Modulo per la presentazione delle osservazioni per i piani/programmi/progetti sottoposti a procedimenti di valutazione ambientale di competenza statale

ai sensi del D.Lgs.152/2006, le **seguenti osservazioni** al

"Nuovo elettrodotto in cavo interrato a 220kV Somplago (Italia) – Würmlach (Austria)" - Progetto Definitivo - società proponente Alpe Adria Energia srl con sede legale in Udine in Via Duchi d'Aosta n°2

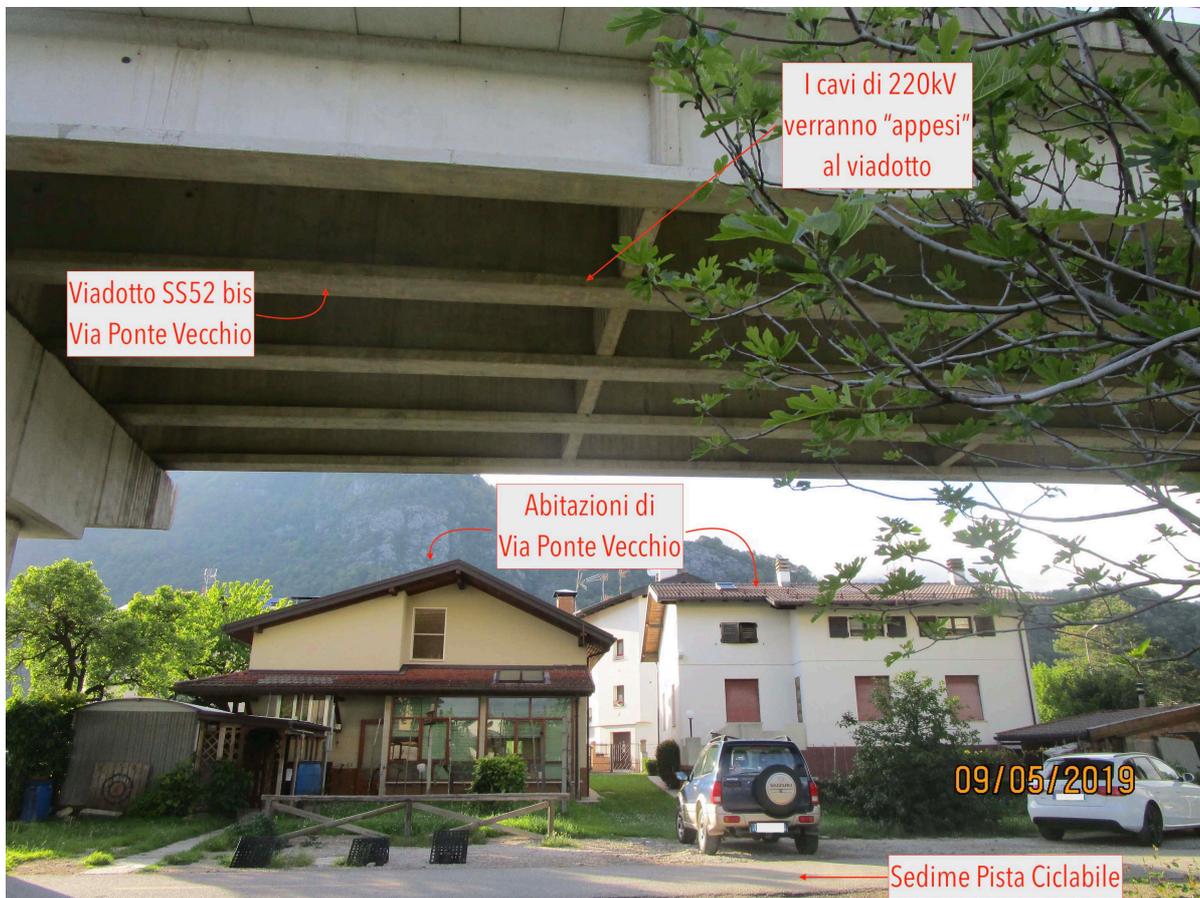
Le presenti osservazioni sono strutturate in modo da porre in evidenza gli aspetti meno trattati dalla "relazione tecnico-descrittiva" del "Nuovo elettrodotto in cavo interrato a 220kV Somplago (Italia) - Würmlach (Austria)", e le stesse vengono suddivise in due parti: la prima tratta agli aspetti direttamente di interesse del territorio, ambiente e salute, mentre la seconda, tratta alcuni aspetti prettamente di carattere "tecnico".

Innanzitutto lo spirito della presente osservazione NON è volto alla "contrarietà a prescindere" per le innovazioni tecnologiche e lo sviluppo, ma con l'ottica che ogni nuova proposta deve essere valutata anche sotto il profilo etico e di rispetto dei cittadini (...e non solo volta al profitto), in modo che non sia a discapito dei residenti (di tutta la Carnia), interessati direttamente e non all'opera.

Al proposito, spiace ancora riscontrare che, anche dopo ormai diversi anni di trattazione del collegamento energetico Würmlach-Somplago, non venga tenuta in debita considerazione la ben che minima attenzione verso la popolazione residente; infatti, dalla documentazione progettuale, traspare invece, un generale "occultamento" dello stato dei luoghi, quasi a voler nascondere le maggiori criticità, le situazioni più "delicate", e per questo maggiormente "scomode da affrontare", in modo che siano uno "stimolo" ulteriore a proporre una migliore soluzione tecnica e non solamente nell'ottica esclusivamente dei minori costi da affrontare per la società proponente, indipendentemente dagli eventuali danni e servitù possano ricadere sui residenti.

E' palesemente certo, che i tecnici del Ministero dell'Ambiente, a cui è stato inoltrato il progetto per la Valutazione dell'Impatto Ambientale, NON verranno mai sul posto a verificare le singole criticità, ma si "fideranno" di quanto "dettagliatamente rappresentato" dai progettisti (società proponente); ma per questa volta, da bravi e rispettosi cittadini, vogliamo diligentemente contribuire ad una "migliore descrizione" dello stato dei luoghi, in modo che la "scelta di omettere" talune situazioni esistenti, non sia del tutto arbitraria, ad esempio, facendo finta che un intero Ospedale non ci sia....

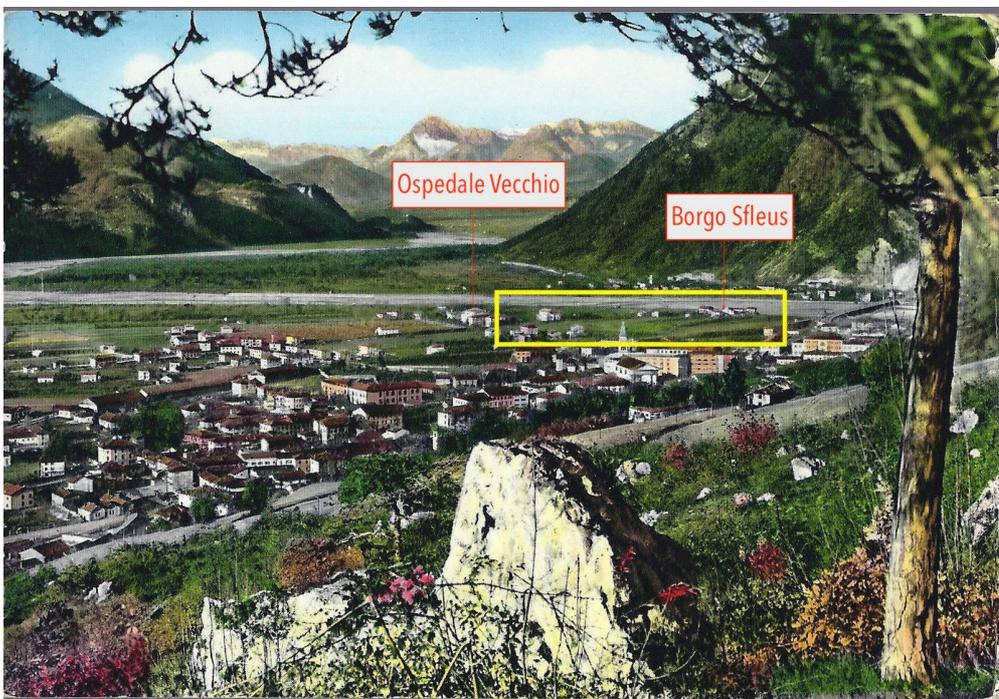
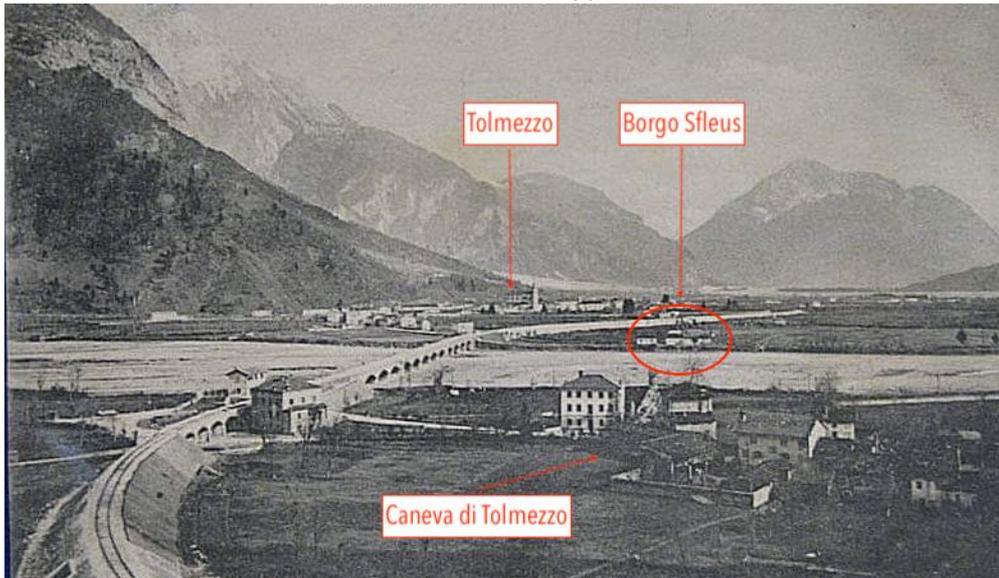
E' alquanto contraddittorio dichiarare una "funzionalità di tracciato" oltre all'illustrazione dei "parametri utilizzati", con **evidenti omissioni** nel presentare un quadro di dettaglio e delle **aree residenziali ed ospedaliere interessate direttamente dallo stesso tracciato** così come precedentemente rappresentate dalla documentazione fotografica allegata.

Nella stessa relazione tecnico-descrittiva, con particolare riferimento al tratto che interessa il comune di Tolmezzo, si parla direttamente a pagina 15, con le seguenti e "significative descrizioni":

- "...mediante la realizzazione di una struttura di staffaggio, il cavidotto supererà il dislivello con la suindicata SS per immettersi in essa procedendo sempre in direzione di Tolmezzo. Il fiume Tagliamento sarà superato quindi mediante staffatura sul ponte della SS n°52. Il cavo procederà nella medesima strada complessivamente per circa 6 km, per poi voltare verso sinistra sulla SS Carnica n°52 Bis."

Null'altro viene descritto né menzionato, se non con la rappresentazione di due fotografie della zona nord di Tolmezzo...
